| ISO 8062 CT10 | SWT Chassis Abgabeseite MR110 EVO2 | | | | | |
| ISO 9013 231 | Chassis discharge side welded part | | | | | |
| KWIN 2188115 | | | | 2327484 | 12K |

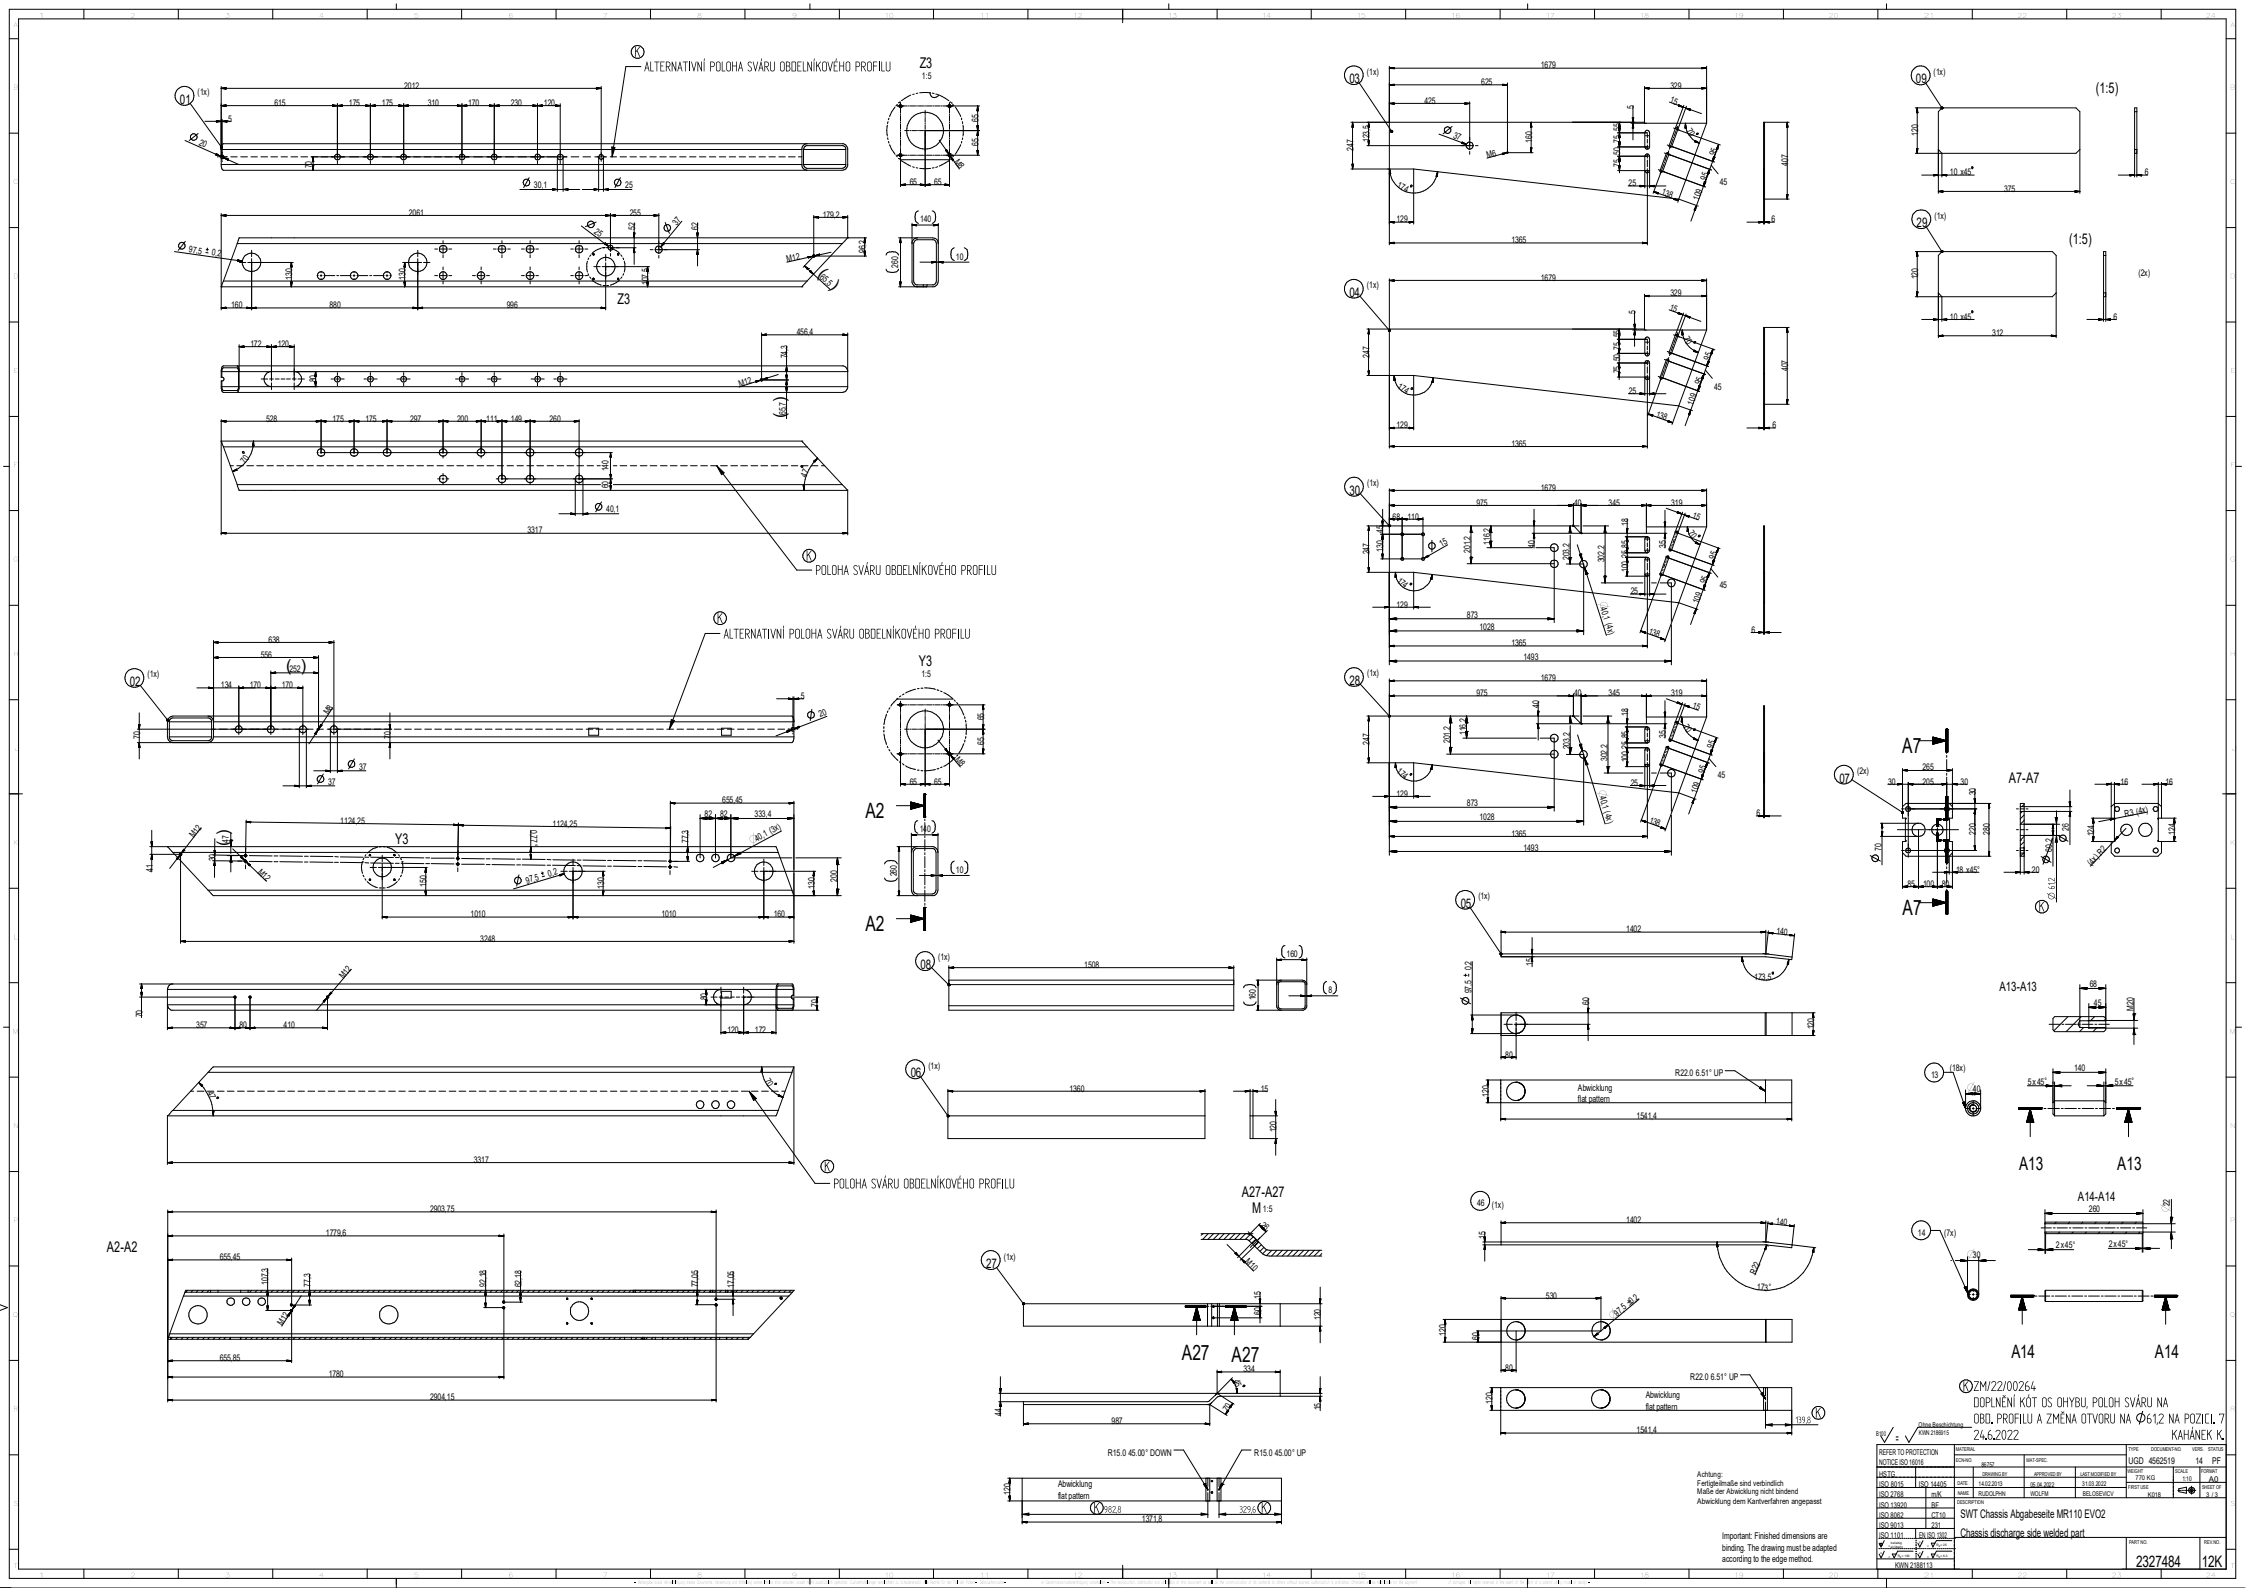
ZM/22/00264
DOPLNĚNÍ KÓT OS OHYBU, POLOH SVÁRU NA OBD. PROFILU A ZMĚNA OTVORU NA Φ61,2 NA POZICI 7
24.6.2022 KAHÁNEK K.
